**Avis de la Mission régionale d'autorité environnementale de Nouvelle-Aquitaine sur le projet de mise en compatibilité par déclaration de projet du plan local d'urbanisme (PLU) de la commune de Saint-Jean-de-Luz relatif au projet de relocalisation de la station d'épuration Archilua porté par la communauté d'agglomération Pays Basque (Pyrénées-Atlantiques)**

n°MRAe 2024ANA66

dossier PP-2024-15921

**Porteur du Plan :** Communauté d'agglomération Pays Basque  
**Date de saisine de l'autorité environnementale :** 14 mai 2024  
**Date de l'avis de l'agence régionale de santé :** 13 juin 2024

Extraits du zonage **avant** (à gauche) et **après** (à droite) la mise en compatibilité pour l'implantation de la station d'épuration  
(Source : Dossier de mise en compatibilité)

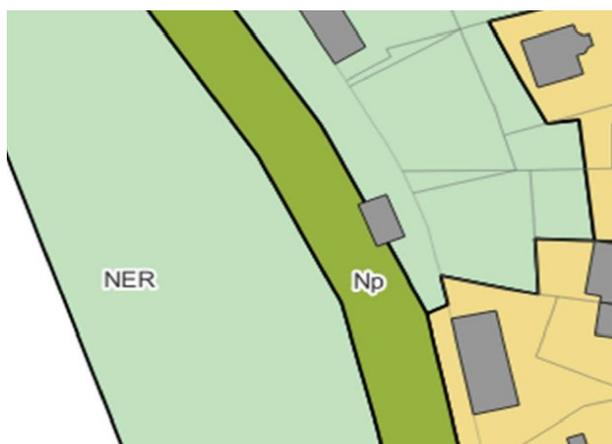
La MRAe relève que les espaces boisés classés (EBC) ne sont pas représentés dans l'extrait du plan de zonage après mise en compatibilité figurant dans le dossier et présenté ci-avant. **Il convient de faire figurer les EBC sur les deux extraits du plan de zonage pour garantir la complète information du public sur les modifications apportées.**
